# ผลการทดสอบเว็บไซต์ StructCheck AI

ใช้ประกอบแฟ้มสะสมผลงานสมัครทุน Super Tech Talent มหาวิทยาลัยกรุงเทพ

**ผู้พัฒนา:** นายการัน บัวทอง (Karan Buathong) แผนกช่างก่อสร้าง วิทยาลัยเทคนิคสระบุรี

**รายงานตรวจสอบแบบก่อสร้างเบื้องต้น**

| ไฟล์แบบ | แปลนบ้านคุณปณิตา-เชื้อพราหมณ์_05.jpg |

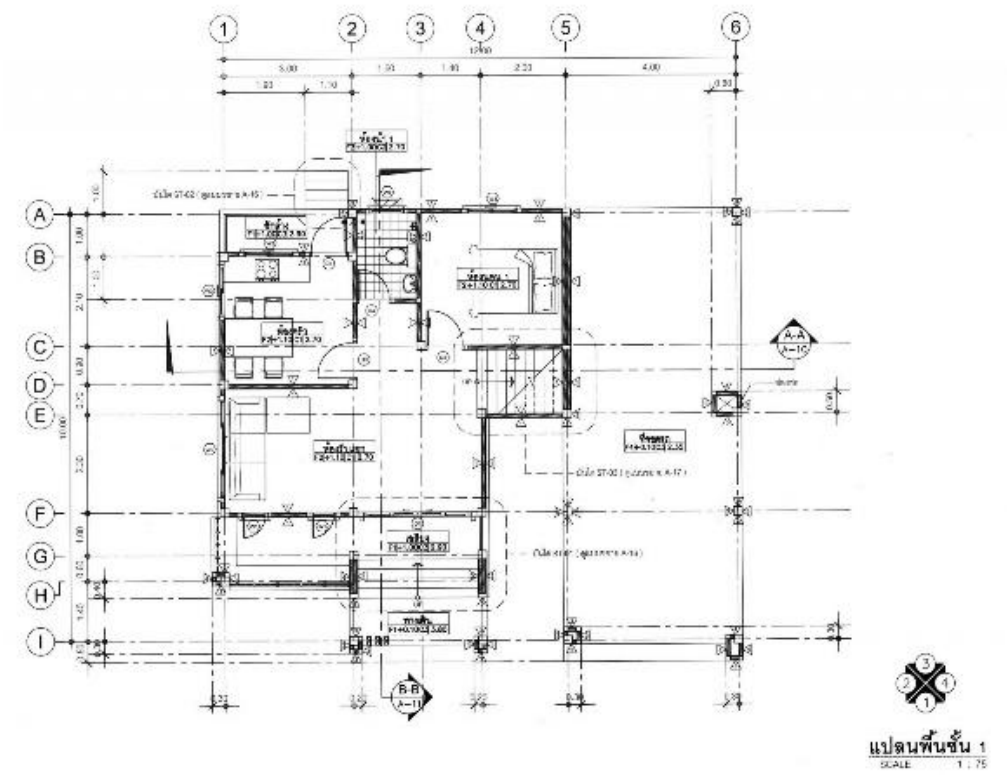
แบบแปลนพื้นชั้น 1 ของบ้านพักอาศัย 2 ชั้น มีการระบุขนาดและระยะต่างๆ ค่อนข้างชัดเจน แต่ยังขาดรายละเอียดบางส่วนที่จำเป็นสำหรับการตรวจสอบตามกฎหมายและมาตรฐานที่เกี่ยวข้อง โดยเฉพาะข้อมูลเกี่ยวกับโครงสร้างและรายละเอียดของบันได

| ประเด็น | ผล | เกณฑ์อ้างอิง | ข้อสังเกต |
|---|---|---|---|
| ขนาดเสาและคาน<br>โครงสร้าง | ? ข้อมูลในแบบไม่พอ | วสท. 1008-38 | แบบแปลนพื้นชั้น 1 ไม่ได้ระบุขนาดเสาและคาน |
| เหล็กเสริม<br>โครงสร้าง | ? ข้อมูลในแบบไม่พอ | วสท. 1008-38 | แบบแปลนพื้นชั้น 1 ไม่ได้ระบุรายละเอียดเหล็กเสริม |
| น้ำหนักบรรทุก<br>โครงสร้าง | ? ข้อมูลในแบบไม่พอ | กฎกระทรวง ฉบับที่ 6 (พ.ศ. 2527) | แบบแปลนพื้นชั้น 1 ไม่ได้ระบุน้ำหนักบรรทุกประลัย |
| ฐานราก/เสาเข็ม<br>โครงสร้าง | ? ข้อมูลในแบบไม่พอ | กฎกระทรวง ฉบับที่ 6 (พ.ศ. 2527) | แบบแปลนพื้นชั้น 1 ไม่ได้แสดงรายละเอียดฐานรากหรือเสาเข็ม |
| แรงลมและแผ่นดินไหว<br>โครงสร้าง | ? ข้อมูลในแบบไม่พอ | มยผ. 1311-50, มยผ. 1301/1302-61 | แบบแปลนพื้นชั้น 1 ไม่ได้ระบุการออกแบบเพื่อต้านทานแรงลมและแผ่นดินไหว |
| ระยะร่น<br>กฎหมาย | ? ข้อมูลในแบบไม่พอ | กฎกระทรวง ฉบับที่ 55 (พ.ศ. 2543) | แบบแปลนพื้นชั้น 1 ไม่ได้แสดงระยะร่นจากแนวเขตที่ดิน |

| ประเด็น | ผล | เกณฑ์อ้างอิง | ข้อสังเกต |
|---|---|---|---|
| บันได<br>กฎหมาย | ! ควรตรวจสอบเพิ่ม | พระราชบัญญัติควบคุมอาคาร พ.ศ. 2522 | มีการระบุตำแหน่งบันได (ST-01, ST-02, ST-03) แต่ยังไม่เห็นรายละเอียดความกว้างและลูกตั้งลูกนอนที่ชัดเจนในแปลนนี้ |
| ช่องแสงและระบายอากาศ<br>กฎหมาย | ! ควรตรวจสอบเพิ่ม | กฎกระทรวง ฉบับที่ 55 (พ.ศ. 2543) | มีการระบุตำแหน่งหน้าต่างและประตู แต่ยังไม่สามารถตรวจสอบอัตราส่วนพื้นที่ช่องเปิดต่อพื้นที่ห้องได้จากแปลนนี้ |
| ที่จอดรถ<br>กฎหมาย | ! ควรตรวจสอบเพิ่ม | กฎกระทรวง ฉบับที่ 55 (พ.ศ. 2543) | มีการระบุ 'ที่จอดรถ' แต่ยังไม่เห็นรายละเอียดขนาดและจำนวนที่จอดรถที่ชัดเจน |

| ไฟล์แบบ | แปลนบ้านคุณปณิตา-เชื้อพราหมณ์_06.jpg |

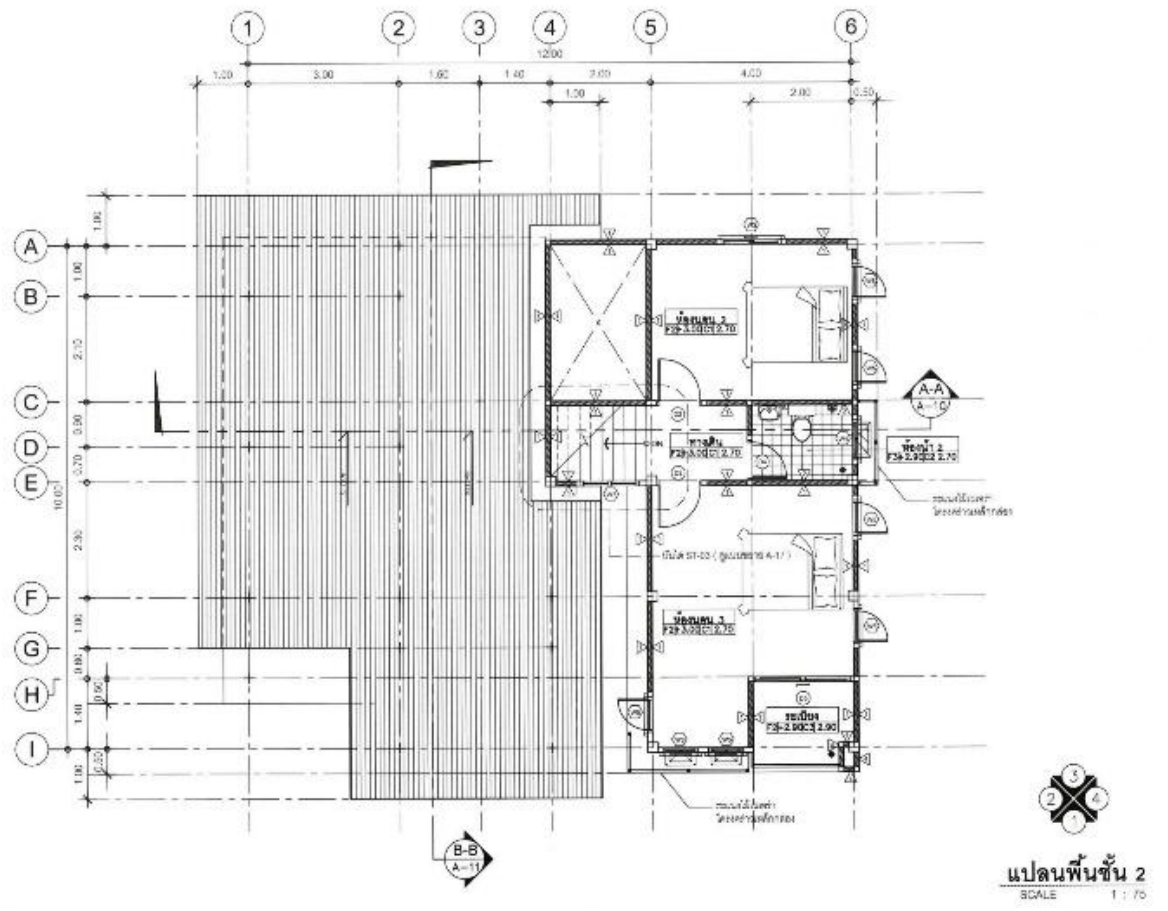
แบบแปลนพื้นชั้น 2 ของบ้านพักอาศัยนี้แสดงรายละเอียดห้องต่างๆ และขนาดโดยรวมของอาคาร อย่างไรก็ตาม ยังขาดข้อมูลสำคัญหลายส่วนสำหรับการตรวจสอบโครงสร้างและกฎหมายอย่างครบถ้วน

| ประเด็น | ผล | เกณฑ์อ้างอิง | ข้อสังเกต |
|---|---|---|---|
| ขนาดและระยะช่วงเสา คาน<br>โครงสร้าง | ? ข้อมูลในแบบไม่พอ | วสท. 1008-38 อาคารคอนกรีตเสริมเหล็กด้วยวิธีกำลัง | แบบแปลนแสดงระยะช่วงเสา แต่ไม่แสดงขนาดหน้าตัดเสา คาน และรายละเอียดเหล็กเสริม |
| น้ำหนักบรรทุก<br>โครงสร้าง | ? ข้อมูลในแบบไม่พอ | กฎกระทรวง ฉบับที่ 6 (พ.ศ. 2527) | แบบแปลนไม่แสดงข้อมูลน้ำหนักบรรทุกประลัย (Live Load) และน้ำหนักบรรทุกคงที่ (Dead Load) สำหรับการออกแบบโครงสร้าง |
| ฐานรากหรือเสาเข็ม<br>โครงสร้าง | ? ข้อมูลในแบบไม่พอ | กฎกระทรวง ฉบับที่ 6 (พ.ศ. 2527) | แบบแปลนไม่แสดงรายละเอียดของฐานรากหรือเสาเข็ม |
| แรงลมและแผ่นดินไหว<br>โครงสร้าง | ? ข้อมูลในแบบไม่พอ | มยผ. 1311-50 การคำนวณแรงลม, มยผ. 1301/1302-61 การออกแบบอาคารต้านทานแผ่นดินไหว | แบบแปลนไม่แสดงการพิจารณาแรงลมและแผ่นดินไหว ซึ่งจำเป็นสำหรับอาคารในกรุงเทพมหานคร |
| ระยะร่น<br>กฎหมาย | ? ข้อมูลในแบบไม่พอ | กฎกระทรวง ฉบับที่ 55 (พ.ศ. 2543) | แบบแปลนไม่แสดงแนวเขตที่ดินและระยะร่นจากแนวเขตที่ดิน |
| อัตราส่วนพื้นที่อาคารต่อพื้นที่ดิน (FAR) และพื้นที่ว่าง (OSR)<br>กฎหมาย | ? ข้อมูลในแบบไม่พอ | กฎกระทรวง ฉบับที่ 55 (พ.ศ. 2543) | แบบแปลนไม่แสดงพื้นที่ดินทั้งหมด และพื้นที่ใช้สอยรวมทั้งหมดของอาคาร ทำให้ไม่สามารถคำนวณอัตราส่วนพื้นที่ได้ |
| ความสูงอาคาร<br>กฎหมาย | ? ข้อมูลในแบบไม่พอ | พระราชบัญญัติควบคุมอาคาร พ.ศ. 2522 | แบบแปลนไม่แสดงความสูงรวมของอาคาร |
| บันได<br>กฎหมาย | ! ควรตรวจสอบเพิ่ม | กฎกระทรวง ฉบับที่ 55 (พ.ศ. 2543) | มีการระบุตำแหน่งบันได (ST-03) และมีข้อความ 'ดูแบบขยาย A 17' แต่ไม่เห็นรายละเอียดขนาดลูกตั้งลูกนอนและความกว้างบันได |
| ช่องแสงและระบายอากาศ<br>กฎหมาย | ! ควรตรวจสอบเพิ่ม | กฎกระทรวง ฉบับที่ 55 (พ.ศ. 2543) | ห้องนอนและห้องน้ำมีช่องเปิด (หน้าต่าง) แต่ไม่สามารถตรวจสอบขนาดพื้นที่ช่องเปิดเทียบกับพื้นที่ห้องได้ |
| ที่จอดรถ<br>กฎหมาย | ? ข้อมูลในแบบไม่พอ | กฎกระทรวง ฉบับที่ 55 (พ.ศ. 2543) | แบบแปลนไม่แสดงพื้นที่สำหรับจอดรถ |

| ไฟล์แบบ | แปลนบ้านคุณปณิตา-เชื้อพราหมณ์_08.jpg |

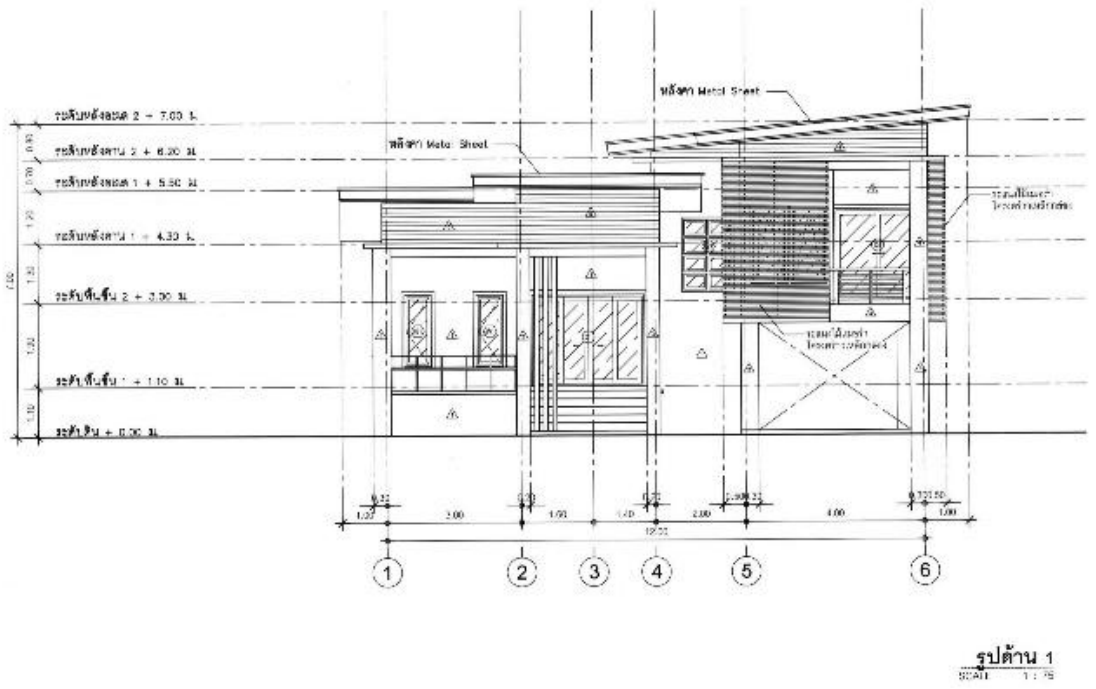
แบบแสดงรายละเอียดด้านหน้าอาคารและระดับความสูงต่างๆ ซึ่งเป็นข้อมูลเบื้องต้นสำหรับการตรวจสอบโครงสร้างและกฎหมาย อย่างไรก็ตาม ข้อมูลที่แสดงยังไม่เพียงพอสำหรับการตรวจสอบรายละเอียดที่ครบถ้วนตามรายการที่กำหนด

| ประเด็น | ผล | เกณฑ์อ้างอิง | ข้อสังเกต |
|---|---|---|---|
| ขนาดและระยะช่วงเสา คาน<br>โครงสร้าง | ! ควรตรวจสอบเพิ่ม | กฎกระทรวง ฉบับที่ 6 (พ.ศ. 2527) ความมั่นคงแข็งแรงและน้ำหนักบรรทุกของอาคาร | แบบแสดงระยะช่วงเสาในแนวราบ (เช่น 3.00 ม., 1.60 ม., 1.40 ม., 2.00 ม., 4.00 ม.) แต่ไม่แสดงขนาดหน้าตัดเสาและคาน |
| เหล็กเสริม<br>โครงสร้าง | ? ข้อมูลในแบบไม่พอ | วสท. 1008-38 มาตรฐานคอนกรีตเสริมเหล็กด้วยวิธีกำลัง | แบบไม่แสดงรายละเอียดเหล็กเสริมในโครงสร้าง |
| น้ำหนักบรรทุก<br>โครงสร้าง | ? ข้อมูลในแบบไม่พอ | กฎกระทรวง ฉบับที่ 6 (พ.ศ. 2527) ความมั่นคงแข็งแรงและน้ำหนักบรรทุกของอาคาร | แบบไม่แสดงข้อมูลน้ำหนักบรรทุกที่ใช้ในการออกแบบ |
| ฐานรากหรือเสาเข็ม<br>โครงสร้าง | ? ข้อมูลในแบบไม่พอ | กฎกระทรวง ฉบับที่ 6 (พ.ศ. 2527) ความมั่นคงแข็งแรงและน้ำหนักบรรทุกของอาคาร | แบบไม่แสดงรายละเอียดฐานรากหรือเสาเข็ม |
| แรงลมและแผ่นดินไหว<br>โครงสร้าง | ? ข้อมูลในแบบไม่พอ | มยผ. 1301/1302-61 การออกแบบอาคารต้านทานแผ่นดินไหว, มยผ. 1311-50 การคำนวณแรงลม | แบบไม่แสดงการพิจารณาแรงลมและแผ่นดินไหว |
| ระยะร่น<br>กฎหมาย | ? ข้อมูลในแบบไม่พอ | กฎกระทรวง ฉบับที่ 55 (พ.ศ. 2543) ระยะร่น ช่องว่าง และอัตราส่วนพื้นที่อาคาร | แบบไม่แสดงระยะร่นจากแนวเขตที่ดิน |
| อัตราส่วนพื้นที่<br>กฎหมาย | ? ข้อมูลในแบบไม่พอ | กฎกระทรวง ฉบับที่ 55 (พ.ศ. 2543) ระยะร่น ช่องว่าง และอัตราส่วนพื้นที่อาคาร | แบบไม่แสดงข้อมูลพื้นที่อาคารรวมและพื้นที่ดินเพื่อตรวจสอบอัตราส่วนพื้นที่อาคารต่อพื้นที่ดิน (FAR) และพื้นที่ว่าง (OSR) |
| ความสูงอาคาร<br>กฎหมาย | ! ควรตรวจสอบเพิ่ม | พระราชบัญญัติควบคุมอาคาร พ.ศ. 2522, กฎกระทรวง ฉบับที่ 55 (พ.ศ. 2543) | แบบแสดงระดับความสูงต่างๆ เช่น ระดับดิน +0.00 ม., ระดับพื้นชั้น 1 +1.10 ม., ระดับพื้นชั้น 2 +3.00 ม., ระดับหลังคาน 1 +4.30 ม., ระดับหลังอะเส 1 +5.50 ม., ระดับหลังคาน 2 +6.20 ม., ระดับหลังอะเส 2 +7.00 ม. ซึ่งสามารถนำไปคำนวณความสูงอาคารรวมได้ แต่ยังไม่สามารถตรวจสอบข้อกำหนดความสูงสูงสุดของอาคารในพื้นที่กรุงเทพมหานครได้หากไม่มีข้อมูลผังเมือง |
| ช่องแสงและระบายอากาศ<br>กฎหมาย | ! ควรตรวจสอบเพิ่ม | พระราชบัญญัติควบคุมอาคาร พ.ศ. 2522, กฎกระทรวง ฉบับที่ 55 (พ.ศ. 2543) | แบบแสดงช่องเปิดหน้าต่างและประตู ซึ่งเป็นส่วนหนึ่งของช่องแสงและระบายอากาศ แต่ไม่สามารถตรวจสอบขนาดพื้นที่ช่องเปิดเทียบกับพื้นที่ห้องได้จากแบบด้านหน้าเพียงอย่างเดียว |
| บันไดและทางหนีไฟ<br>กฎหมาย | ? ข้อมูลในแบบไม่พอ | พระราชบัญญัติควบคุมอาคาร พ.ศ. 2522, กฎกระทรวง ฉบับที่ 55 (พ.ศ. 2543) | แบบไม่แสดงรายละเอียดบันไดและทางหนีไฟ |

| ไฟล์แบบ | แปลนบ้านคุณปณิตา-เชื้อพราหมณ์_13.jpg |

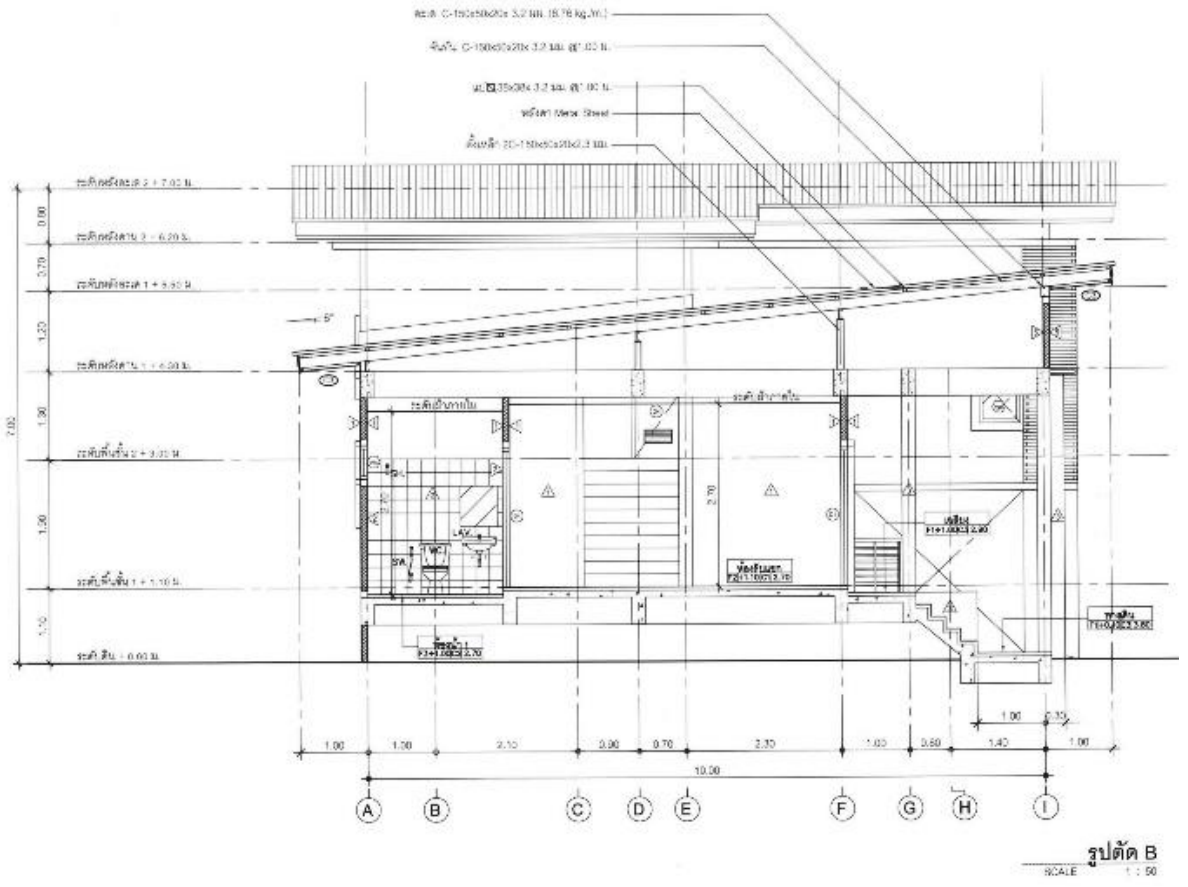
แบบแสดงรายละเอียดโครงสร้างหลังคาเหล็กและระดับพื้น-คานต่างๆ รวมถึงแปลนห้องน้ำและห้องรับแขกบางส่วน มีการระบุขนาดและระยะของโครงสร้างหลังคาเหล็กอย่างชัดเจน แต่ยังขาดข้อมูลสำคัญด้านโครงสร้างและกฎหมายที่จำเป็นสำหรับการตรวจสอบอาคารพักอาศัย 2 ชั้น

| ประเด็น | ผล | เกณฑ์อ้างอิง | ข้อสังเกต |
|---|---|---|---|
| ขนาดและระยะห่างเสา-คาน<br>โครงสร้าง | ? ข้อมูลในแบบไม่พอ | วสท. 1008-38 อาคารคอนกรีตเสริมเหล็กด้วยวิธีกำลัง | แบบแสดงเพียงระยะห่างเสาตามแนวแกน A-I แต่ไม่แสดงขนาดหน้าตัดเสาและคานคอนกรีตเสริมเหล็ก รวมถึงรายละเอียดเหล็กเสริม |
| น้ำหนักบรรทุก<br>โครงสร้าง | ? ข้อมูลในแบบไม่พอ | กฎกระทรวง ฉบับที่ 6 (พ.ศ. 2527) ความมั่นคงแข็งแรงและน้ำหนักบรรทุกของอาคาร | ไม่ปรากฏข้อมูลน้ำหนักบรรทุกจรและน้ำหนักบรรทุกคงที่ที่ใช้ในการออกแบบ |
| ฐานรากหรือเสาเข็ม<br>โครงสร้าง | ? ข้อมูลในแบบไม่พอ | N/A | แบบตัดไม่แสดงรายละเอียดฐานรากหรือเสาเข็ม |
| แรงลมและแผ่นดินไหว<br>โครงสร้าง | ? ข้อมูลในแบบไม่พอ | มยผ. 1311-50 การคำนวณแรงลม, มยผ. 1301/1302-61 การออกแบบอาคารต้านทานแผ่นดินไหว | ไม่ปรากฏข้อมูลการคำนวณหรือการออกแบบเพื่อต้านทานแรงลมและแผ่นดินไหวสำหรับอาคารพักอาศัย 2 ชั้นในกรุงเทพมหานคร |
| ความสูงอาคาร<br>กฎหมาย | ? ข้อมูลในแบบไม่พอ | พระราชบัญญัติควบคุมอาคาร พ.ศ. 2522 | ความสูงอาคารโดยรวมจากระดับพื้นดินถึงส่วนสูงสุดของอาคารไม่สามารถระบุได้จากแบบตัดนี้เพียงอย่างเดียว เนื่องจากไม่เห็นส่วนสูงสุดของหลังคา |
| บันไดและทางหนีไฟ<br>กฎหมาย | ? ข้อมูลในแบบไม่พอ | พระราชบัญญัติควบคุมอาคาร พ.ศ. 2522 | แบบแสดงบันไดภายในอาคาร แต่ไม่สามารถตรวจสอบความกว้าง ลูกตั้ง ลูกนอน หรือรายละเอียดทางหนีไฟได้จากแบบตัดนี้ |
| ช่องแสงและระบายอากาศ<br>กฎหมาย | ? ข้อมูลในแบบไม่พอ | กฎกระทรวง ฉบับที่ 55 (พ.ศ. 2543) | แบบตัดแสดงเพียงบางส่วนของห้องน้ำและห้องรับแขก ไม่สามารถตรวจสอบขนาดและจำนวนช่องแสงและระบายอากาศตามกฎหมายได้ |
| ระยะร่น<br>กฎหมาย | ? ข้อมูลในแบบไม่พอ | กฎกระทรวง ฉบับที่ 55 (พ.ศ. 2543) | แบบตัดไม่แสดงแนวเขตที่ดิน จึงไม่สามารถตรวจสอบระยะร่นของอาคารได้ |

| ไฟล์แบบ | แปลนบ้านคุณปณิตา-เชื้อพราหมณ์_12.jpg |

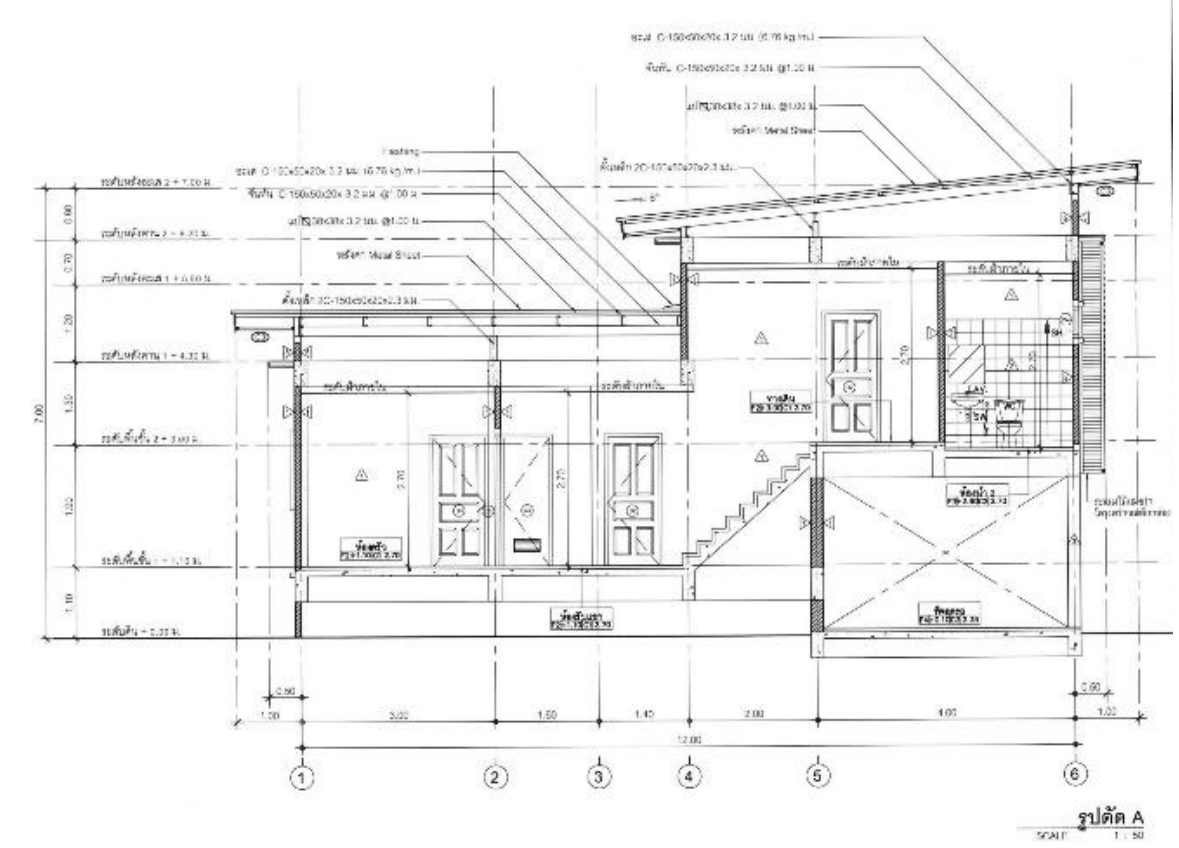
แบบรูปตัด A ของบ้านพักอาศัย 2 ชั้น โครงสร้างคอนกรีตเสริมเหล็ก แสดงรายละเอียดโครงสร้างหลังคาและระดับพื้นต่างๆ โดยรวมแล้วแบบแสดงข้อมูลพื้นฐานได้ดี แต่ยังขาดรายละเอียดสำคัญบางประการสำหรับการตรวจสอบที่สมบูรณ์

| ประเด็น | ผล | เกณฑ์อ้างอิง | ข้อสังเกต |
|---|---|---|---|
| น้ำหนักบรรทุก<br>โครงสร้าง | ? ข้อมูลในแบบไม่พอ | กฎกระทรวง ฉบับที่ 6 (พ.ศ. 2527) | ไม่ระบุน้ำหนักบรรทุกจรและน้ำหนักบรรทุกคงที่สำหรับพื้นและหลังคา |
| ฐานรากหรือเสาเข็ม<br>โครงสร้าง | ? ข้อมูลในแบบไม่พอ | กฎกระทรวง ฉบับที่ 6 (พ.ศ. 2527) | แบบรูปตัดนี้ไม่แสดงรายละเอียดฐานรากหรือเสาเข็ม |
| แรงลมและแผ่นดินไหว<br>โครงสร้าง | ? ข้อมูลในแบบไม่พอ | มยผ. 1301/1302 61, มยผ. 1311-50 | ไม่แสดงการคำนวณหรือข้อกำหนดสำหรับการต้านทานแรงลมและแผ่นดินไหว ซึ่งจำเป็นสำหรับอาคารในกรุงเทพมหานคร |
| ระยะร่น<br>กฎหมาย | ? ข้อมูลในแบบไม่พอ | กฎกระทรวง ฉบับที่ 55 (พ.ศ. 2543) | แบบรูปตัดนี้ไม่แสดงระยะร่นจากแนวเขตที่ดิน |
| อัตราส่วนพื้นที่อาคาร<br>กฎหมาย | ? ข้อมูลในแบบไม่พอ | กฎกระทรวง ฉบับที่ 55 (พ.ศ. 2543) | ไม่สามารถตรวจสอบอัตราส่วนพื้นที่อาคารต่อพื้นที่ดินได้จากรูปตัดนี้ |
| บันไดและทางหนีไฟ<br>กฎหมาย | ! ควรตรวจสอบเพิ่ม | พระราชบัญญัติควบคุมอาคาร พ.ศ. 2522 | แสดงตำแหน่งบันได แต่ไม่แสดงรายละเอียดความกว้างลูกตั้งลูกนอน หรือชานพักที่ชัดเจนเพียงพอสำหรับการตรวจสอบตามกฎหมาย |

เลขที่รายงาน SC-20261013-1225
วันที่ตรวจ 13 ตุลาคม 2569
ไฟล์แบบ แปลนบ้านคุณรอซี-กะรีต๋าโอะ_13-1536x1166.jpg
อาคาร บ้านพักอาศัย, คอนกรีตเสริมเหล็ก, 2 ชั้น, กรุงเทพมหานคร
ฐานข้อมูลอัปเดตล่าสุด 12 ตุลาคม 2569

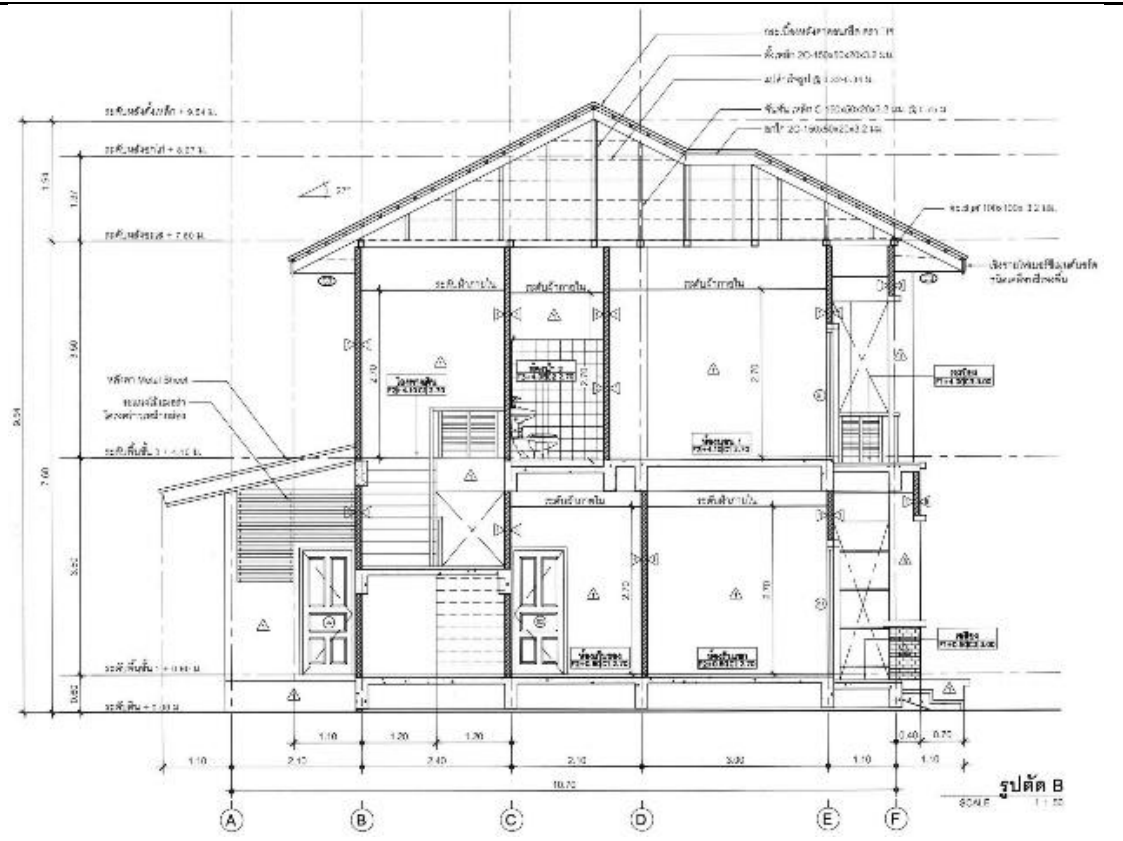
แบบบ้านพักอาศัย 2 ชั้นนี้แสดงรายละเอียดโครงสร้างหลังคาและระดับพื้นต่างๆ ได้ชัดเจน อย่างไรก็ตาม ยังขาดข้อมูลสำคัญหลายส่วนสำหรับการตรวจสอบตามกฎหมายและมาตรฐานที่เกี่ยวข้อง เช่น รายละเอียดเหล็กเสริม ขนาดฐานราก และการคำนวณแรงลมและแผ่นดินไหว

| ประเด็น | ผล | เกณฑ์อ้างอิง | ข้อสังเกต |
|---|---|---|---|
| รายละเอียดเหล็กเสริม<br>โครงสร้าง | ? ข้อมูลในแบบไม่พอ | วสท. 1008-38 | แบบไม่แสดงรายละเอียดเหล็กเสริมของโครงสร้างคอนกรีตเสริมเหล็ก เช่น คาน เสา พื้น |
| ฐานรากและเสาเข็ม<br>โครงสร้าง | ? ข้อมูลในแบบไม่พอ | กฎกระทรวง ฉบับที่ 6 (พ.ศ. 2527) | แบบไม่แสดงรายละเอียดของฐานรากและเสาเข็ม |
| การคำนวณแรงลม<br>โครงสร้าง | ? ข้อมูลในแบบไม่พอ | มยผ. 1311-50 | แบบไม่แสดงการคำนวณแรงลมสำหรับอาคาร |
| การออกแบบต้านทานแผ่นดินไหว<br>โครงสร้าง | ? ข้อมูลในแบบไม่พอ | มยผ. 1301/1302-61 | แบบไม่แสดงการออกแบบเพื่อต้านทานแผ่นดินไหว ซึ่งจำเป็นสำหรับอาคารในกรุงเทพมหานคร |
| ระยะร่นอาคาร<br>กฎหมาย | ? ข้อมูลในแบบไม่พอ | กฎกระทรวง ฉบับที่ 55 (พ.ศ. 2543) | แบบไม่แสดงระยะร่นจากแนวเขตที่ดิน เพื่อตรวจสอบการปฏิบัติตามกฎหมาย |
| อัตราส่วนพื้นที่อาคารต่อพื้นที่ดิน (FAR)<br>กฎหมาย | ? ข้อมูลในแบบไม่พอ | กฎกระทรวง ฉบับที่ 55 (พ.ศ. 2543) | แบบไม่แสดงข้อมูลพื้นที่ใช้สอยรวมและขนาดที่ดิน เพื่อคำนวณอัตราส่วนพื้นที่อาคาร |
| ความสูงอาคาร<br>กฎหมาย | ✓ ผ่านเบื้องต้น | กฎกระทรวง ฉบับที่ 55 (พ.ศ. 2543) | ความสูงอาคารโดยประมาณจากระดับดินถึงหลังคาที่สูงที่สุดคือ 9.54 ม. ซึ่งอยู่ในเกณฑ์ที่อาจเป็นไปได้สำหรับบ้านพักอาศัย 2 ชั้น แต่ต้องตรวจสอบกับข้อกำหนดของผังเมืองในพื้นที่ |
| บันไดและทางหนีไฟ<br>กฎหมาย | ? ข้อมูลในแบบไม่พอ | พระราชบัญญัติควบคุมอาคาร พ.ศ. 2522 | แบบแสดงตำแหน่งบันได แต่ไม่แสดงรายละเอียดขนาดลูกตั้ง ลูกนอน และความกว้างของบันได เพื่อตรวจสอบตามกฎหมาย |
